Informe Consolidado de Solicitud de Aclaraciones, Rectificaciones y/o Ampliaciones Complementario a la Declaración de Impacto Ambiental del Proyecto "Sistema de Almacenamiento de Energía Kanut"

Nombre del Titular	: Sphera Development SpA
Nombre del Representante Legal	: Eduardo Morice Soffia
Dirección	: Augusta Gerona 1577, Of. 406, Las Condes.

El presente Informe Consolidado de Solicitud de Aclaraciones, Rectificaciones o Ampliaciones Complementario a la Declaración de Impacto Ambiental del proyecto "Sistema de Almacenamiento de Energía Kanut", contiene las observaciones generadas en virtud de la revisión de la Adenda.

Figura 1: Camino de acceso y uso de supresor de polvo.

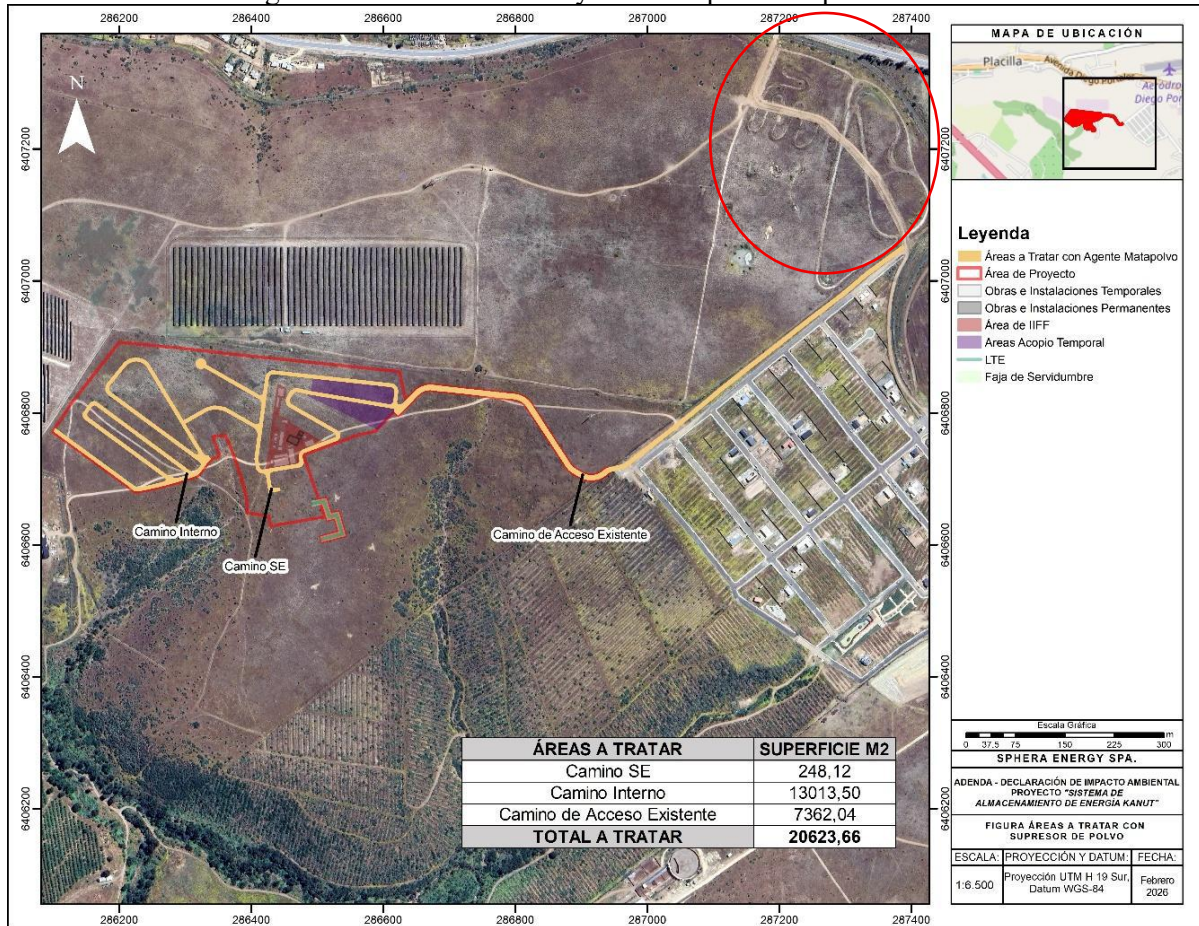
- En la Adenda, respuesta 13, el Titular indica que para las fases de construcción y cierre aplicará supresor de polvo en los caminos internos y de acceso al proyecto. En la Adenda, Figura 2, se presenta una cartografía de los caminos a tratar con el supresor de polvo. Al respecto se solicita ampliar su aplicación desde la ruta E-39 que corresponde al camino público de tierra de acceso al proyecto, que colinda con el condominio San Francisco, dicho tramo que se solicita incorporar se encuentra enmarcado en círculo rojo de la siguiente figura.
